Direzione generale Agenzia regionale del distretto idrografico della Sardegna
Servizio difesa del suolo, assetto idrogeologico e gestione del rischio alluvioni

Oggetto: [ID: 10735] Procedura di V.I.A. - P.N.I.E.C., ai sensi dell'art. 23 del D.Lgs. 152/2006, e s.m.i., relativa al progetto di un "Impianto agro-fotovoltaico denominato "Bonorva-Mores" della potenza di picco di 36.079,5 kWp e potenza di immissione 29.830,0 kW e delle relative opere di connessione alla R.T.N. da realizzare nei Comuni di Bonorva, Mores e Torralba (SS)". Proponente: DS ITALIA S.r.l. Autorità Competente: Ministero dell'Ambiente e della Sicurezza Energetica (M.A.S.E.) - Riscontro vs nota rif. prot. n. 384 del 5.1.2024

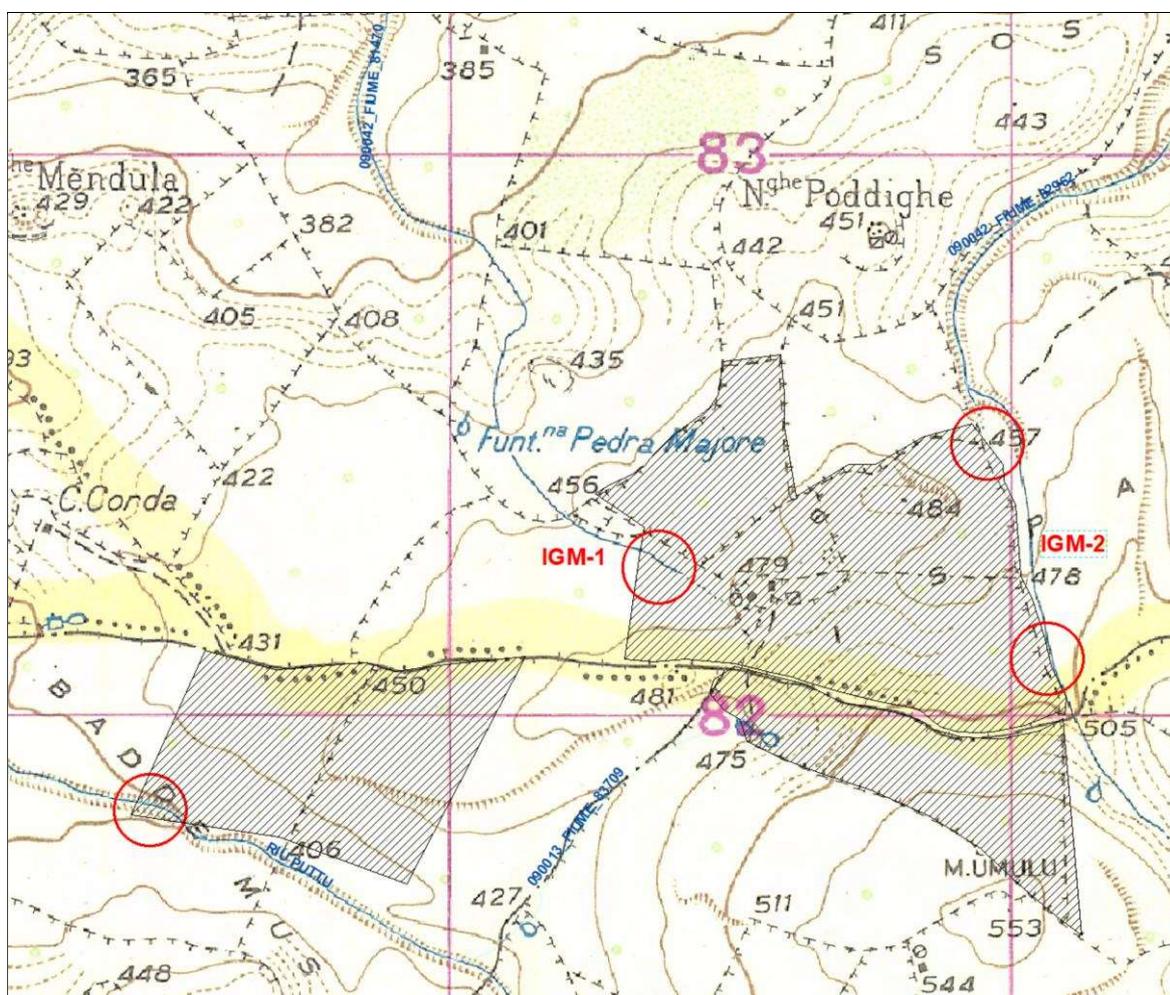
Dalla sovrapposizione dell'intervento con il reticolo idrografico ufficiale ai fini PAI sopra richiamato, si rilevano diverse interferenze dell'area di impianto con il reticolo idrografico che non sono state individuate nel progetto (vedi figura seguente).

Tali interferenze aggiuntive sono rappresentate dai seguenti elementi idrici:

- rio Puttu
- IGM-1
- IGM-2

Al riguardo dovrà essere prodotta una planimetria con l'indicazione degli stradelli in progetto modificando, al riguardo, i limiti dell'area di impianto affinché la stessa non risulti interferente con i

suddetti elementi idrici ovvero che nessun manufatto (stradelli, recinzioni, pannelli FV, manufatti, ecc.) ricada nell'area del sedime degli alvei.
